Keuringsverslag van een elektrische laagspanning- en zeer lage spanningsinstallatie

NIET CONFORM

Straatnaam Berkenlaan
Huisnummer 8
Busnummer
Postcode 2812
Gemeente Muizen
Land België

Controlebezoek van een oude huishoudelijke elektrische installatie van een wooneenheid bij verkoop op vraag van de verkoper volgens (KB 08/09/2019) - AREI Boek 1- 8.4.2. en 8.2.1. en 4.2.4.3.

Afbeelding schakel- en verdeelbord:

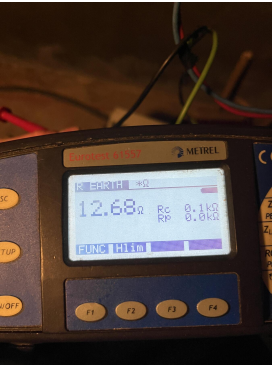
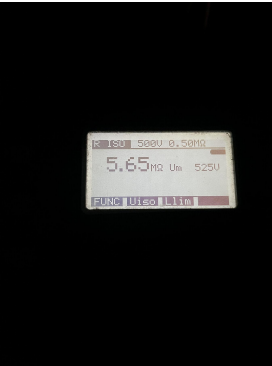
I1.01 Eéndraadschema van de installatie is niet aanwezig. (Boek 1 Afdeling 2.12 - 2.13 en 3.1.2 en 9.1.2)

I1.03 Situatieschema van de installatie is niet aanwezig. (Boek 1 Afdeling 2.12 - 2.13 en 3.1.2 en 9.1.2)

I5.01 De aanduiding van de stroomkringen en/of apparatuur, aansluitklemmen, enz dient aangebracht of vervuldigd te worden. (Boek 1 Onderafdeling 3.1.3.1. en 3.1.3.3.A. en 5.1.6.1)

I5.03 Het verdeelbord is niet makkelijk toegankelijk. (Boek 1 Onderafdeling 5.3.5.1.C.) Penautomaten

I5.11 Niet gebruikte invoeringen van het verdeelbord zijn niet correct of onvoldoende afgedicht. (Boek 1 Afdeling 5.1.4. en 4.2.2.3.)

I5.14 De nominale spanning dient duidelijk vermeld te worden op een oordeelkundig gekozen plaats. (Boek 1 Onderafdeling 3.1.3.3.)

I6.04 Een differentieelstroombeschermingsinrichting met een gevoeligheid van 30mA is te plaatsen voor installaties van badkamer, wasmachine, vaatwas, droogkast en/of gelijkaardige toestellen. Deze dient ondergeschikt te zijn aan de hoofddifferentieelstroombeschermingsinrichting (Boek 1 Onderafdeling 7.1.4.3. en 4.2.4.3.)

I6.09 Er is geen bescherming door een differentieelstroombeschermingsinrichting met een gevoeligheid van max. 30mA voorzien voor contactdozen zonder aardpen. (boek 1 afdeling 8.2.1 punt 6)

I7.01 De smeltzekeringhouders of houders van kleine vermogensschakelaars met pennen met een sectie kleiner dan 10mm2 zijn niet voorzien van kalibreerelementen. (Boek 1 Onderafdeling 5.3.5.5.A.)

I8.08 De geleiders van het type VOB moeten in daarvoor bestemde buizen, kabelgoten geïnstalleerd worden. (Boek 1 Onderafdeling 5.2.9.3. en 5.2.9.6.)

I9.07 Niet alle contactdozen op LS zijn kinderveilig conform NBN C 61-112-1:2017. (Boek 1 Onderafdeling 1.4.2.3. en 5.3.5.2.) Oude stopcontacten
